Zlepšení kvality vod horního povodí řeky Moravy - II. fáze

změnový list č.		Datum předložení	22. 09. 2014
Ev.č.	ZL-009-S-Z-SO 3.010	Datum schválení	1. 10. 2014
Objednatel	Vodohospodářská zařízení Šumperk, a.s., Jílová 6, 787 01 Šumperk		
Správce stavby	Sdružení API-VRV, vedoucí partner API spol. s r.o., Palackého 12, 150 56 Praha 5		
Zhotovitel	IMOS Brno, a.s., Olomoucká 174, 627 00 Brno

Iniciační dopis č. ID-009-S-Z-SO 3.010 - Změna způsobu provádění protlaku stoky B3 v úseku mezi Š19 a Š20

Změna způsobu provádění protlaku stoky B3 v úseku mezi Š19 a Š20

Vn
PV 33 139
Souřadnice X : 1038400,25
Y : 569728,41
Z : 278,11
Lokalita Krasicev-Záblah
Mapa 1 : 25.000 14-432

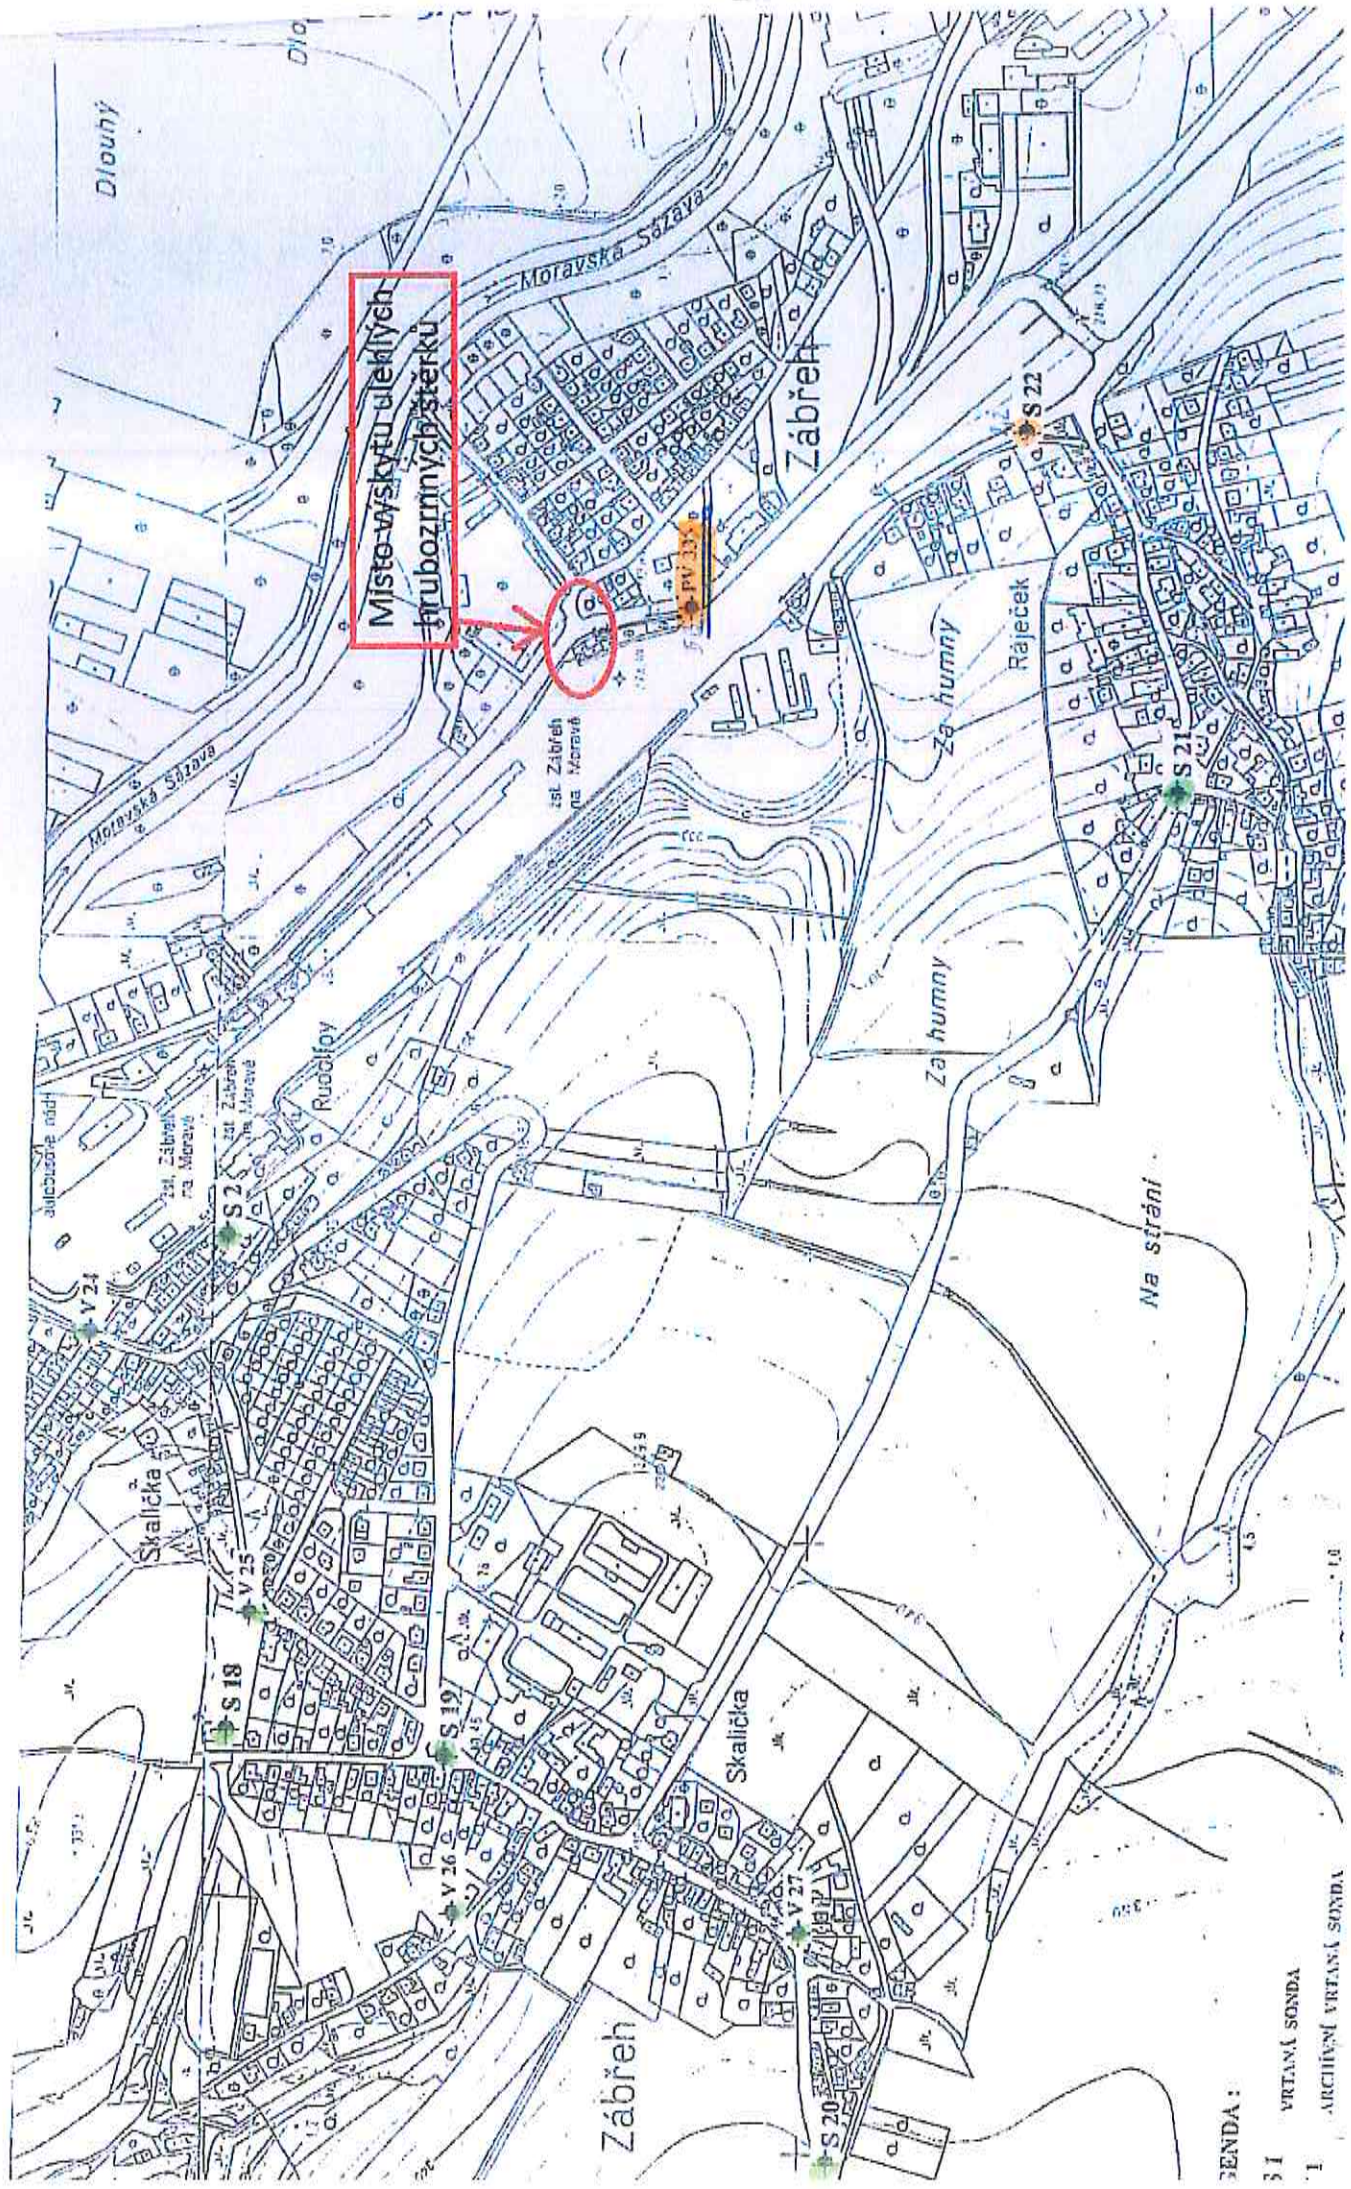
Podkladem pro zadávací dokumentaci z hlediska zemních prací byla Zpráva o IG průzkumu (2008), která byla zpracována na základě terénních průzkumných prací (22 vrtaných sond), laboratorních rozborů, vycházela i z archivní excerpce v Geofondu Praha, příslušných geologických map a rekognoskace terénu. V blízkosti podchodu stoky B3 pod ulicí Olomoucká nebyly prováděny žádné terénní průzkumné práce. Technologie bezvýkopové technologie byla zvolena na základě nejbližší archivní sondy PV 33 situované ve vzdálenosti cca 100m, v obdobných geomorfologických podmínkách.
